INDUSTRIAS ZETA S.R.L.		TOLERANCIA NO ACOTADA: LINEAL: ±0.15 ANGULAR: ± 1° 30'			
MATERIAL: LATON		ESCALA: 5:1	DIBUJO	REVISO	APROBO
CODIGO MAS: /E = TERMINACION ESTAÑADA /N = TERMINACION NIQUELADA /P = TERMINACION PLATEADA /S = PIEZA SUELTA			P.S.	O.A.C.	GARCIA
		HOJA: 1 DE 1	28.09.99	28.09.99	28.09.99
DENOMINACION: PALA MACHO 6.35 MM. CON TRABA			PLANO PARA CLIENTE N°: 73000

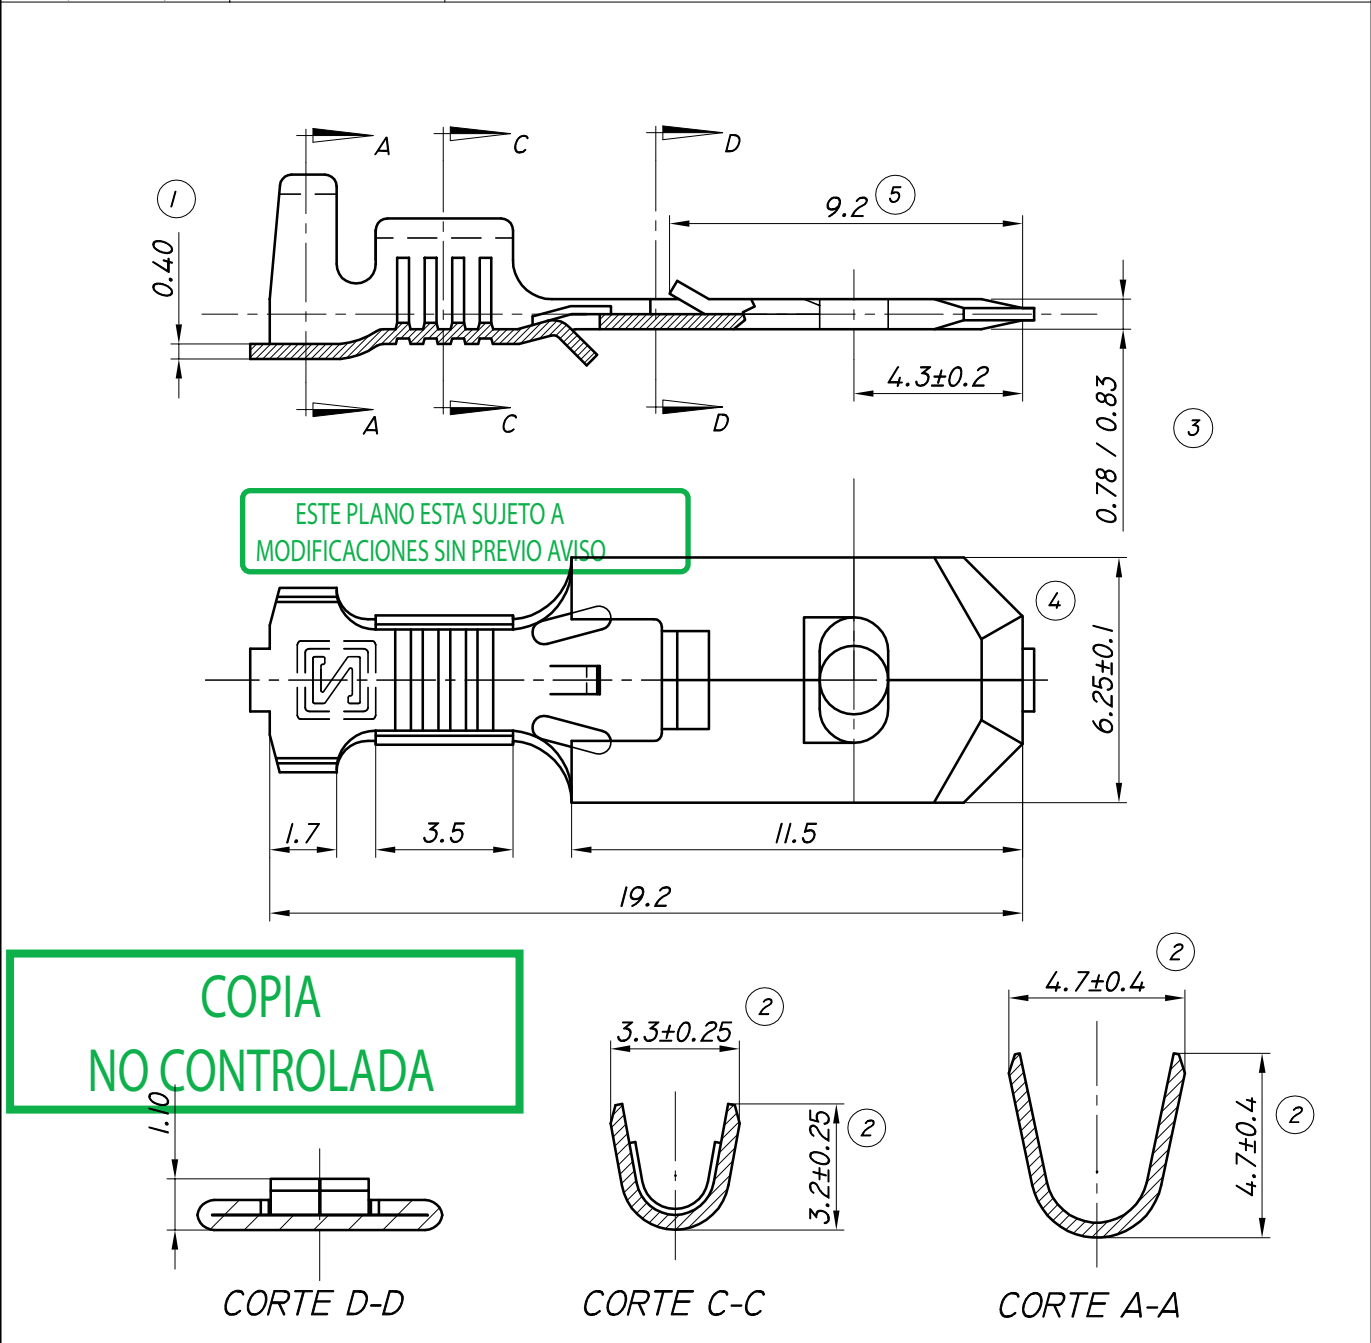
03.05.22	5	COTA 9.2 ERA 9.6.	L.L.		GARCIA
02.05.19	4	SE ACTUALIZA FORMA DE BISELADO PUNTA.	L.L.		GARCIA
06.07.12	3	0.78 / 0.83 ERA 0.82 ± 0.03	G.G.		O.A.C.
08.08.05	2	TOLERANCIAS ERAN ±0.20.	L.L.		O.A.C.
24.09.02	1	ESPESOR MATERIAL ERA 0.38±0.15 Y SE MODIFICA FORMA BISELADO DE PUNTA.	P.S.		GARCIA
28.09.99	0	NUEVA EMISION REEMPLAZA A PLANO DE FECHA 17.II.99.	P.S.		GARCIA
FECHA	Nº	MODIFICACIONES	DIBUJO	REVISO	APROBO
